## 大飯発電所3, 4号機

# 火災感知器増設に係る設計及び工事計画認可申請 のコメント回答について

関西電力株式会社

2021年1月19日

図3 γ線照射結果によるトータルドーズ効果の影響

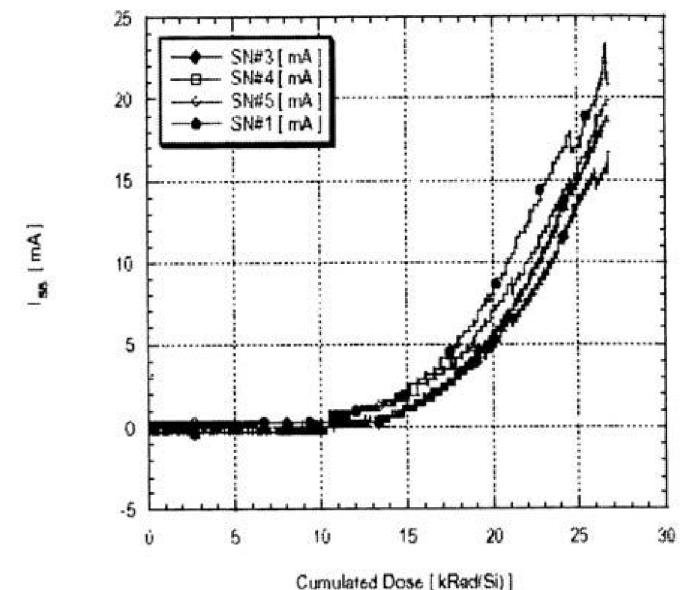
- 図3にてトータルドーズ効果により、半導体デバイスは約100Gyの吸収線量で劣化が見られるとされている。<sup>3)</sup> X軸は吸収線量を示し、Y軸はスタンバイ電流を示す。約10krad(=100Gy)から徐々に電流が増加し、性能が劣化していることを確認した。

過去の故障実績、当時の原因調査結果及び文献調査結果より、アナログ式の感知器は、1サイクルのプラント運転中に故障しないよう13ヶ月で100Gyを超えない場所に設置する必要があるため、**感知器故障の観点から設置場所に対する放射線量の閾値を10mGy/h ( $< 100\text{Gy} \div 365\text{日} \div 24\text{h/日} \times 12 \div 13$ )と設定する。**
